规格变更通知

RH 系列功率继电器、RY/RM 系列小型继电器

RH 系列功率继电器、RY/RM 系列小型继电器的线圈电压的辨别方法变更通知。

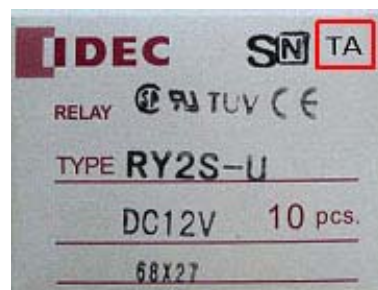
变更以后的产品追加以下的识别显示。

单元外壳、包装箱的右上角会盖上『TA』的识别章。

(如右图所示)
